RENESAS TECHNICAL UPDATE

製品分類	MPU & MCU	発行番号	TN-RX*-A187A/J	Rev.	第1版
題名	RX64Mグループ、RX71Mグループ フラッシュメモリのP/Eサスペンドコマンドに関する誤記訂正		情報分類	技術情報	
適用製品	RX64M グループ、 RX71M グループ	対象ロット等	関連資料	RX64M グループ、RX71M グループ フラッシュメモリ ユーザーズマニュアル ハードウェア インタフェース編 Rev.1.10 (R01UH0435JJ0110)	
		全ロット

図 6.11 P/E サスペンドコマンドの使用方法

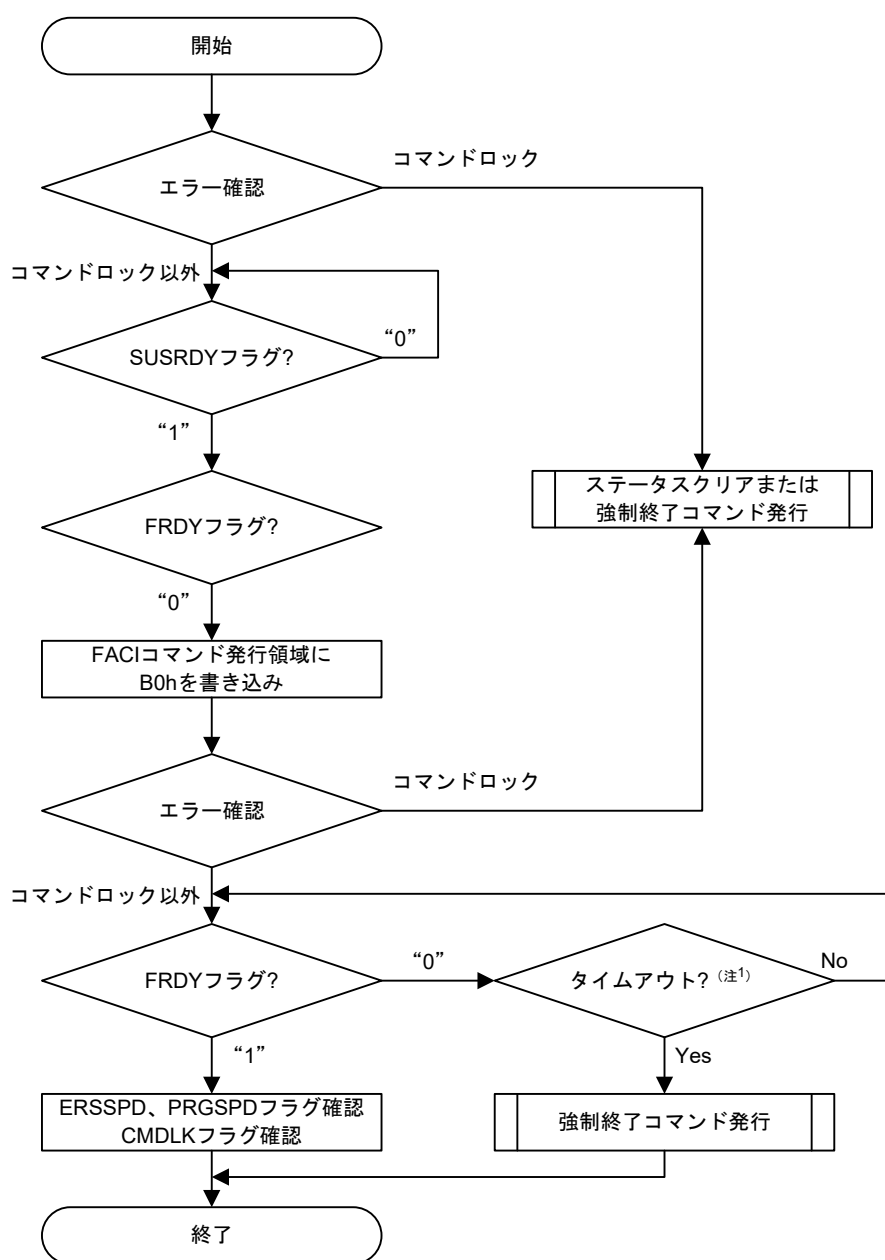
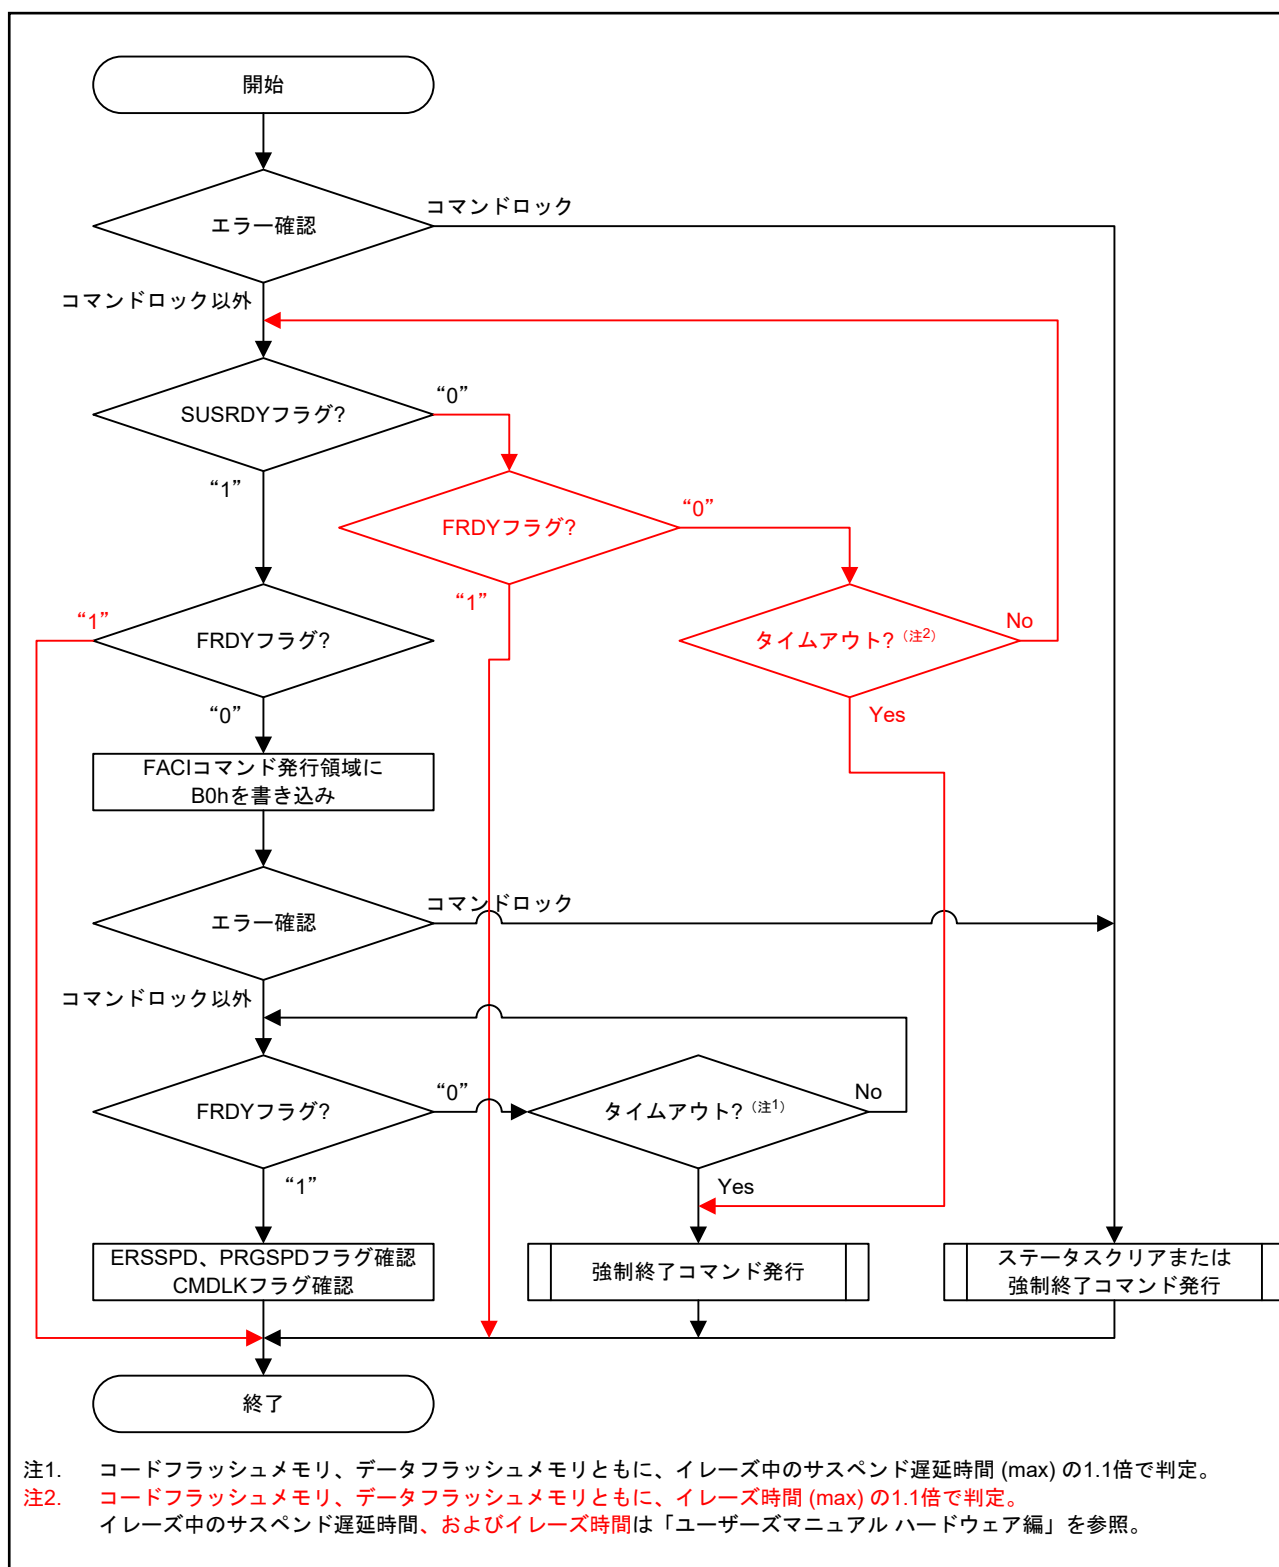
「図 6.11 P/E サスペンドコマンドの使用方法」に示すフローでは、SUSRDY フラグを確認する前にプログラム/イレーズが終了していた場合に、この確認ループを抜けることができなくなります。

そのため、以下のとおりタイムアウト処理と、FRDY フラグが“1”であった場合の中断処理を追加いたします。

注1. コードフラッシュメモリ、データフラッシュメモリともに、イレーズ中のサスペンド遅延時間 (max) の1.1倍で判定。
イレーズ中のサスペンド遅延時間は「ユーザーズマニュアル ハードウェア編」を参照。
